Bilag 11

Supplerende høring Tillæg 1 til Lokalplan Nuuks Plads Metrostationsplads Foreslåede ændringer efter den offentlige høring

Som følge af den offentlige høring foreslås en række ændringer.

Tegning 7a · Byrum

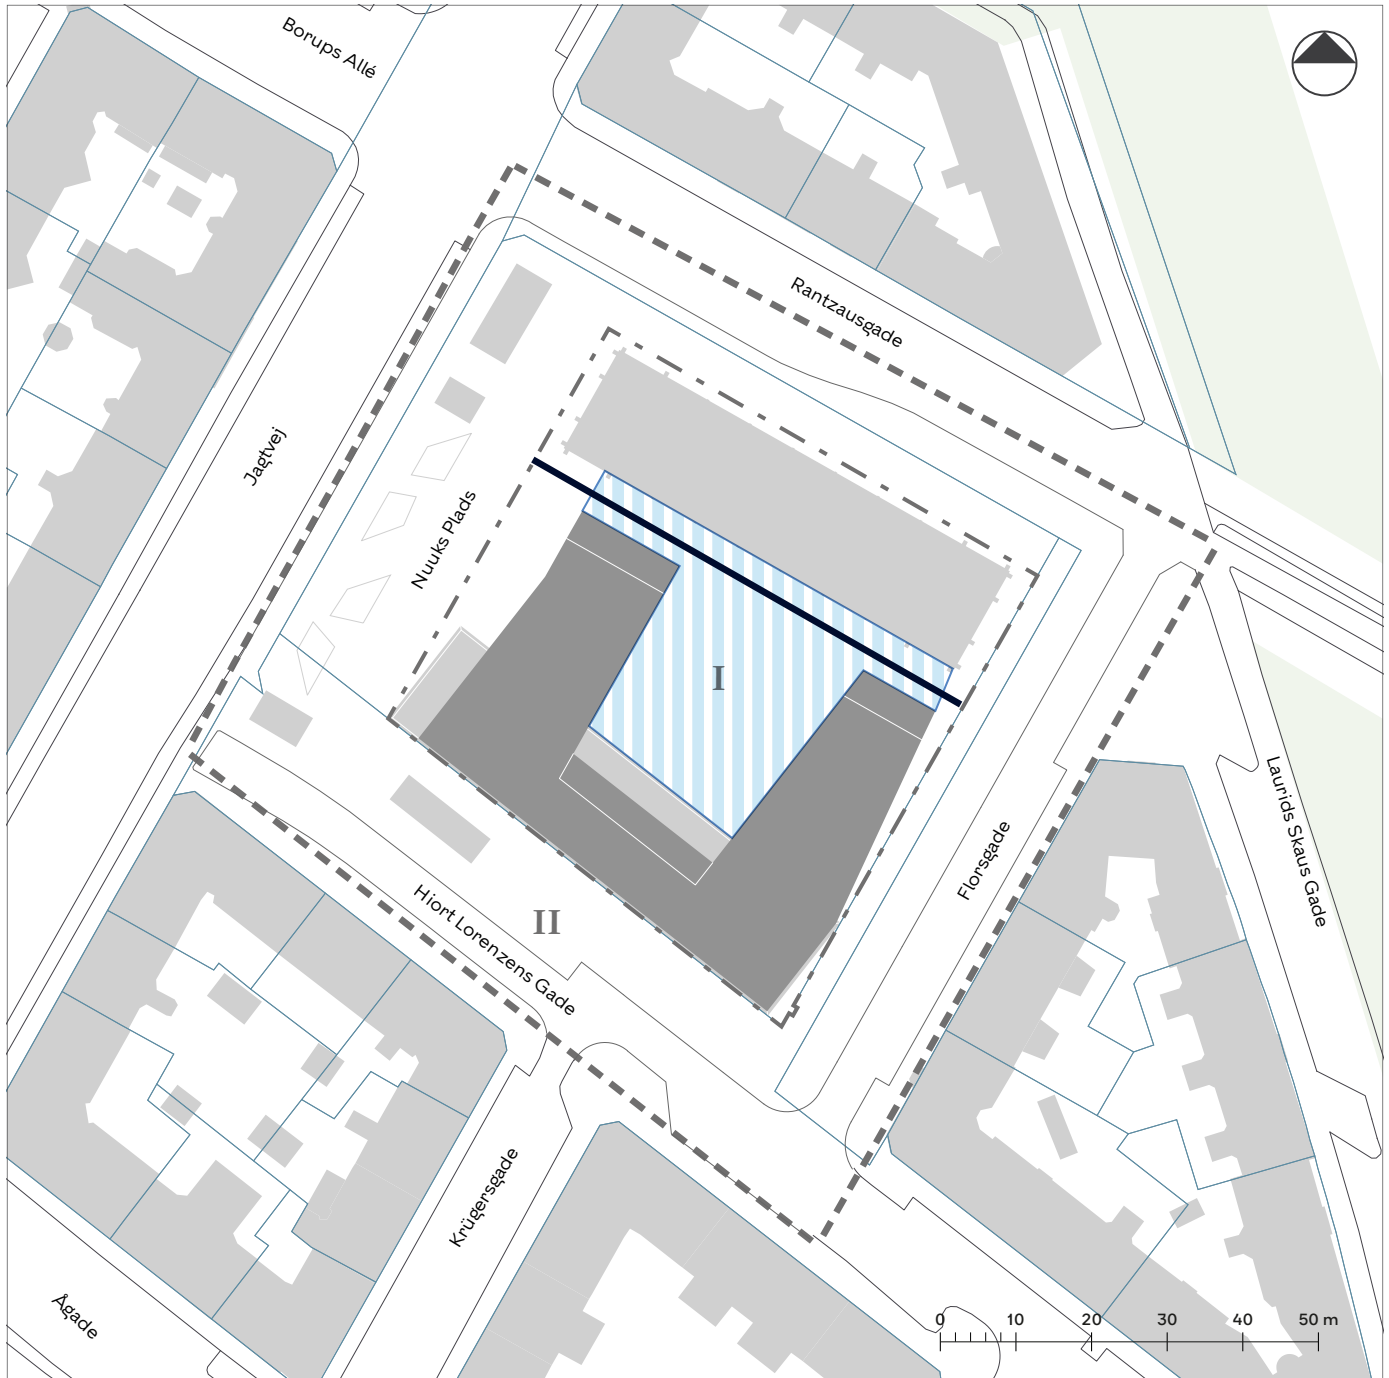
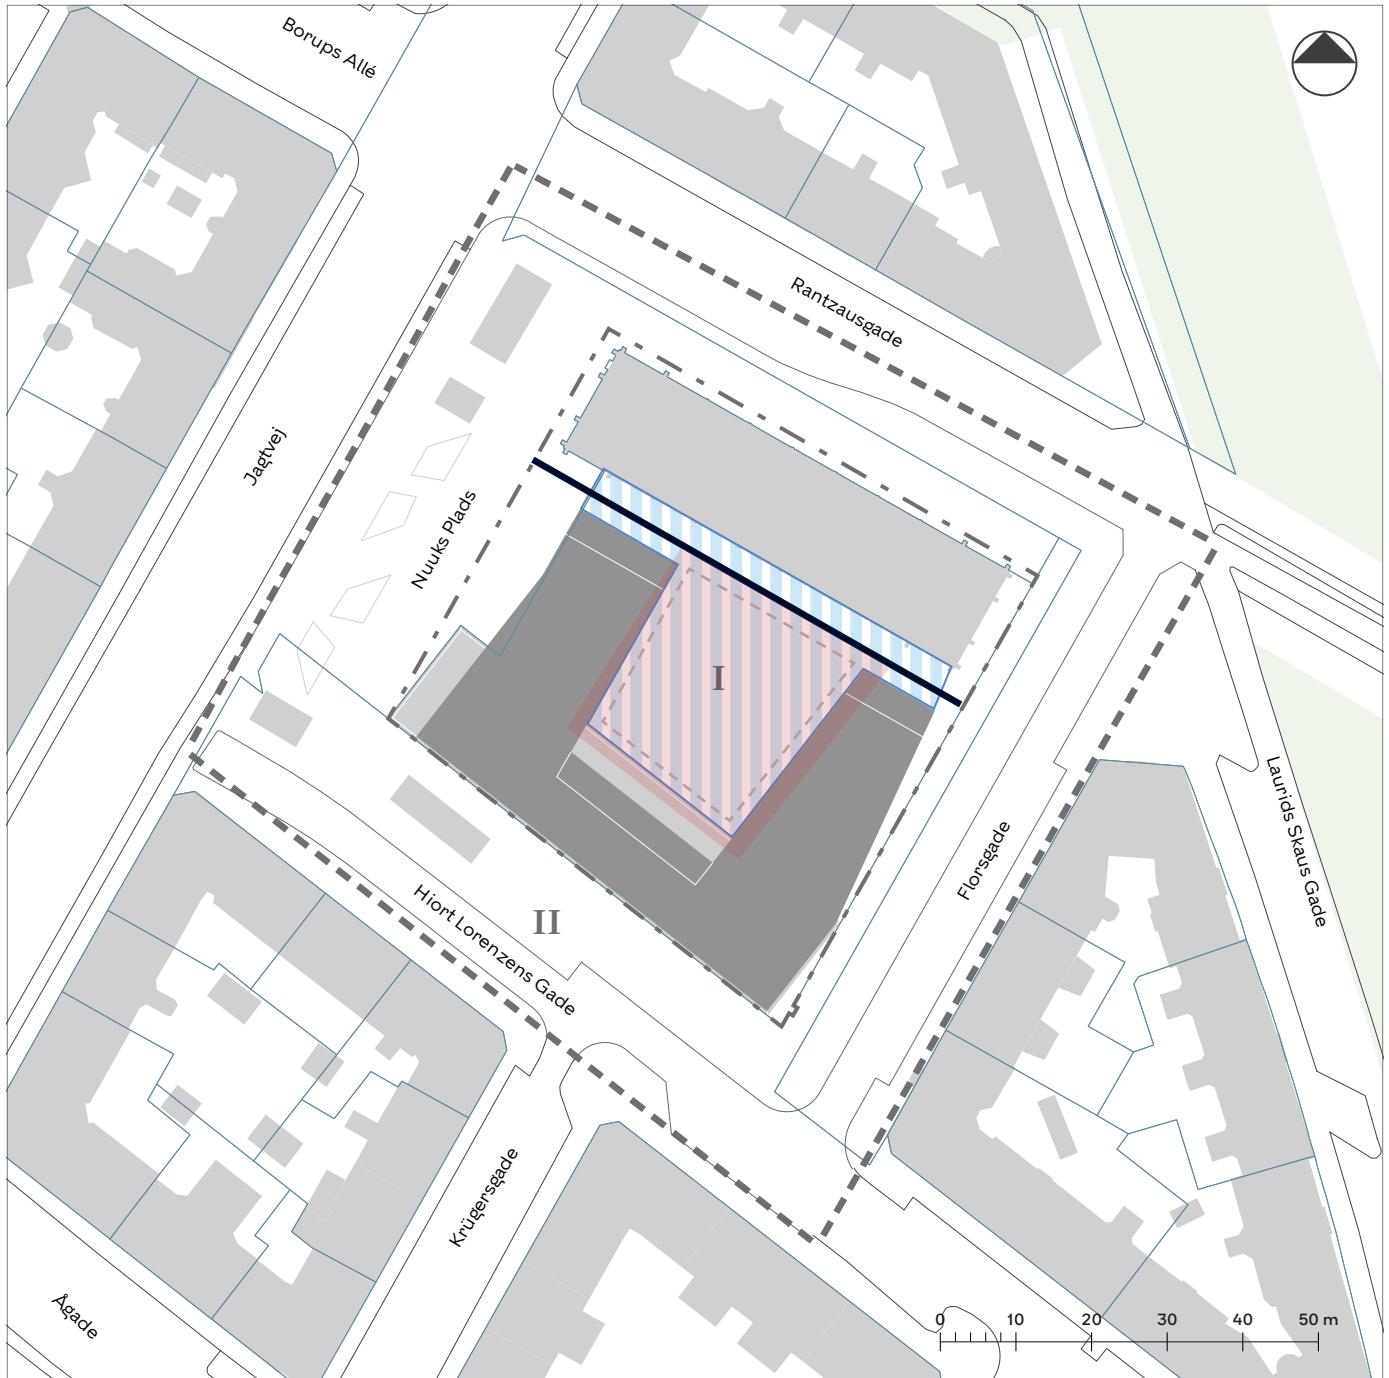
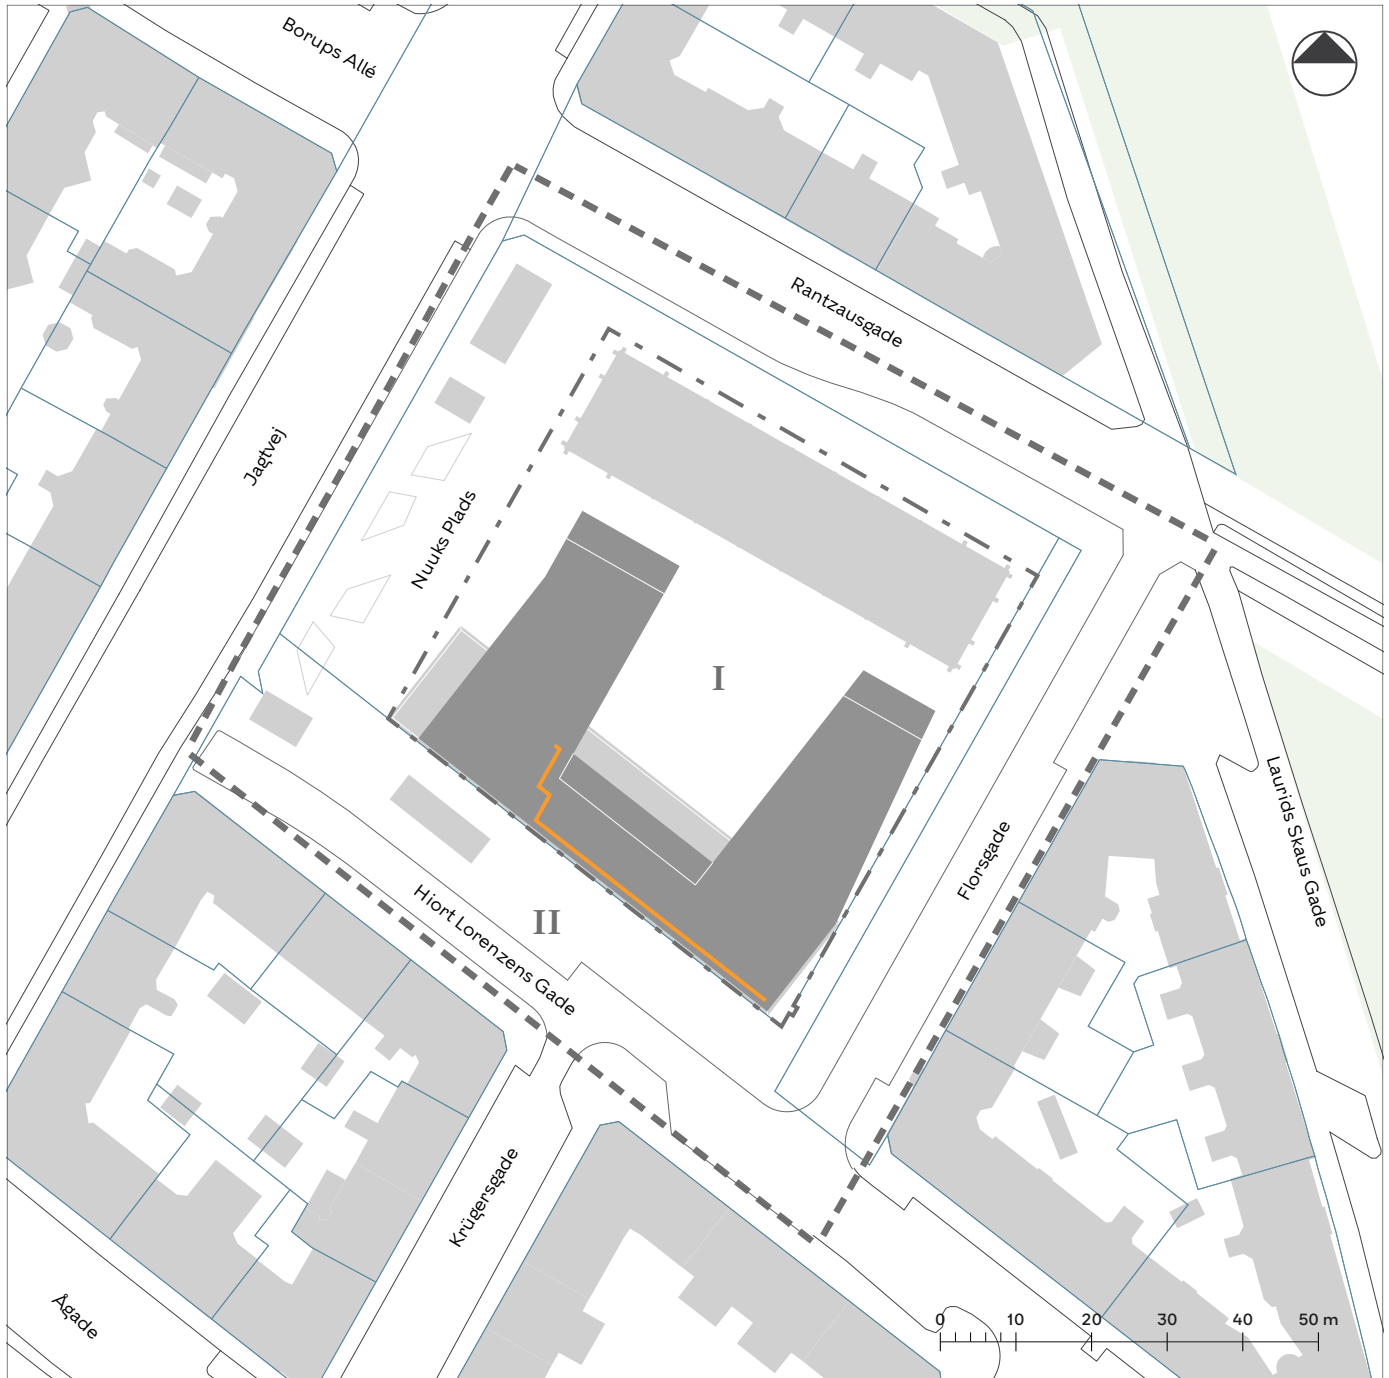
Bygherre ønsker, at der inden for et felt i det indre byrum kan anvendes belægninger i stål og beton i tillæg til natursten dog maksimalt i 20% af belægningen, og at der kan placeres et vandelement med en diameter på 7 m og i materialerne beton, natursten og stål.

- § 8, stk. 5. Byrum
 "Det på tegning 7a viste areal skal være befæstet med granit med ledelinjer i bordursten. **Indenfor det på tegningen angivne felt med stiplede linje kan der også anvendes stål som del af belægningen, dog samlet maks. 20% af feltet.** Som vist på tegning 7a, skal der være en sti, som friholder arealet til passage i byrummet i en bredde på 3 m. **Der kan etableres et vandelement i det på tegning 7a viste felt med stiplede linje. Vandelementet kan maks. være 25 m² og maks. være 2 m i højden, 5 m i bredden og 5 m i længden eller ved cirkulær udformning maks. være 5,5 m i diameter. Vandelementet skal være i beton, natursten og/eller stål."**
- Lokalplantegninger
 Tegning 7a - Byrum
 -Der angives et felt for byrumsindretning.

Tegning 8 · Støjskærme

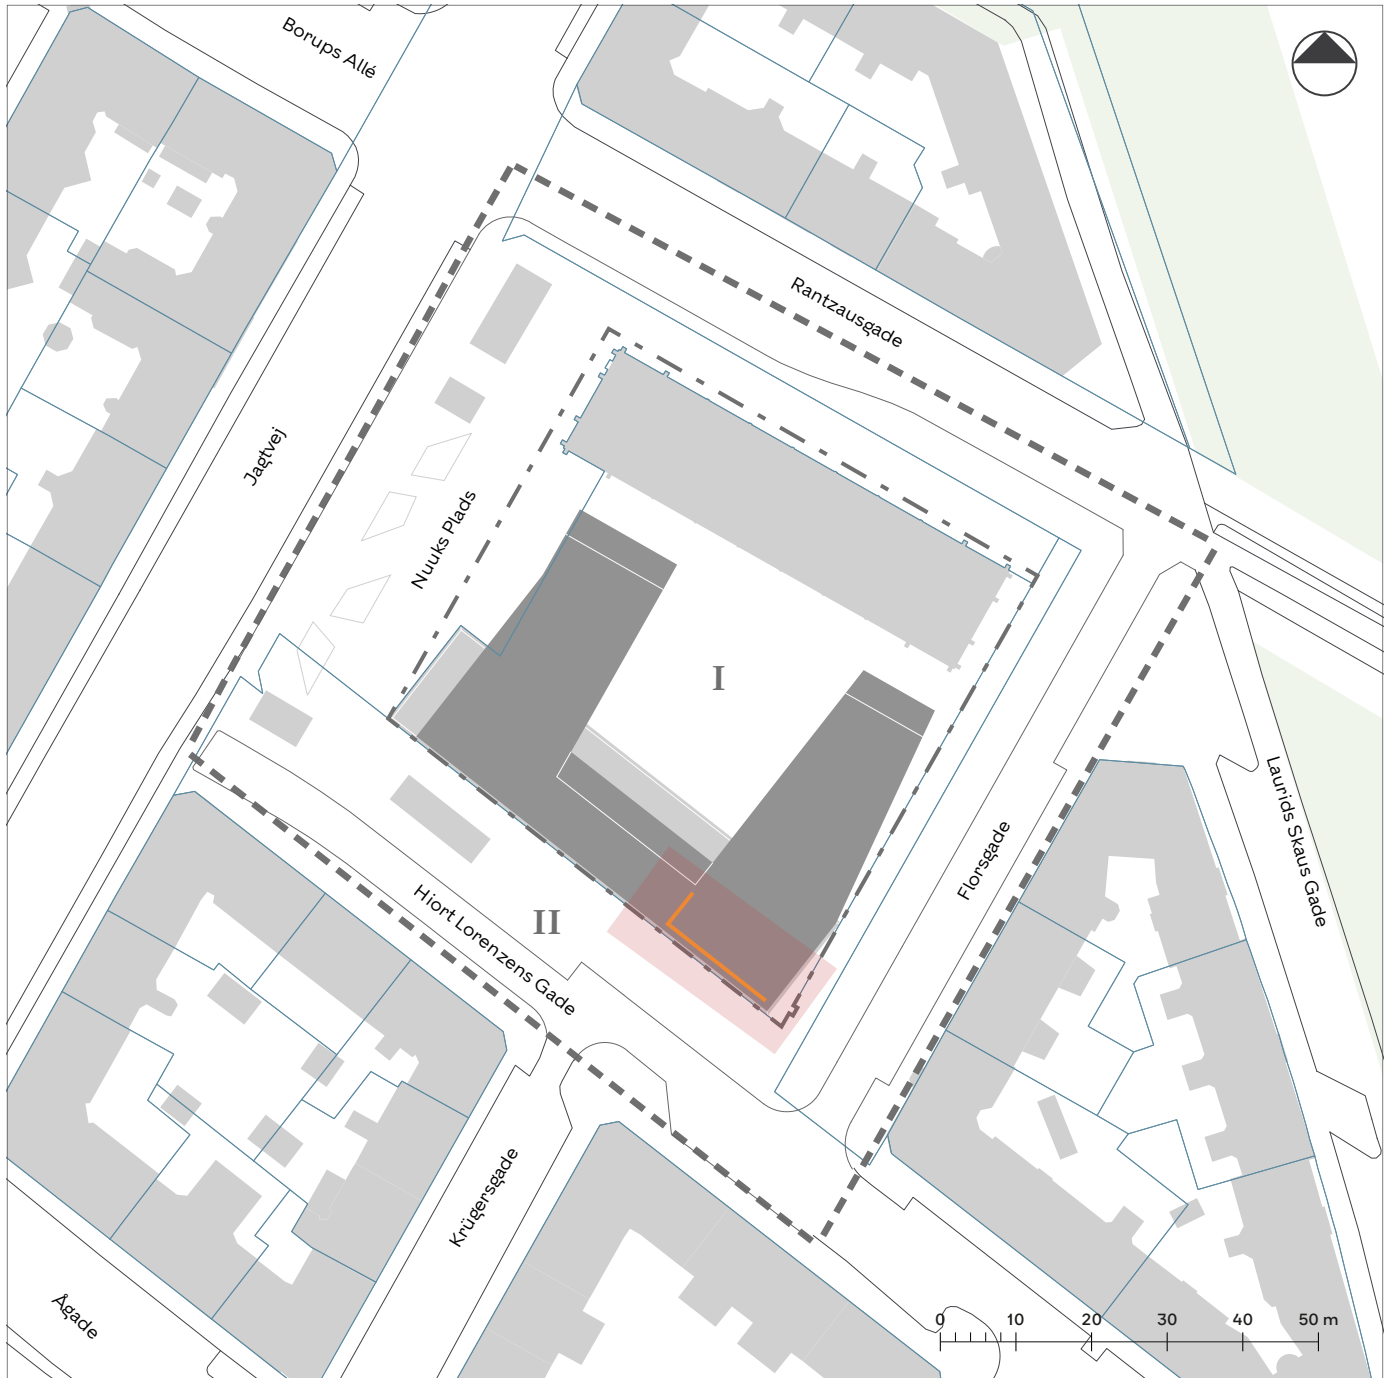
Bygherre ønsker, at tagterrassen reduceres i størrelse, herunder at omfanget af plantebede på tagterrasser kun angives procentuelt i stedet for både procentuelt og i m², og så omfanget de modsvarer tagterrassens aktuelle størrelse. Bygherre foreslår en andel af plantebede på 15 % og samtidig, at værnet trækkes 3 m tilbage af hensyn til naboer og støj. Bygherre har efterfølgende fremsendt en støjrapport, der dokumenterer at støjværnet kan trækkes tilbage og reduceres i højden til 1,2 m.

- §7 stk. 4. Tage
e) "... Støjskærme, jf. § 9, stk. 4 og tegning 8, skal have en højde på ~~1,5~~ **1,2** m og skal være gennemsigtige, med klart glas. Supplerende værn og støjskærme til sternkanten skal være placeret min. ~~4 m~~ **3 m** fra facaden mod Florsgade og Hiort Lorenzens Gade, og 0,3 m mod øvrige facader."
- § 8, stk. 7. Beplantning
"...Der skal på tagterrasse/taghave udover de i § 7, stk. 4 g nævnte plantekasser etableres ~~minimum 120 m²~~ **beplantning** i form af plantebede, svarende til min. ~~imum 13 %~~ **15 %** af opholdsarealets samlede omfang. ~~Mindst fire af plantebedene skal være mere end 18 m²."~~
- Lokalplantegninger
Tegning 6b - Ydre fremtræden (nybyggeri)
-Felt for udstrækning af tagterrasse er justeret.
Tegning 8 - Støjskærme.
-Støjskærm er flyttet
- Redegørelsen
Plantegning, snit og skyggediagrammer justeres og tekst om udvidelse af matrikel opdateres.
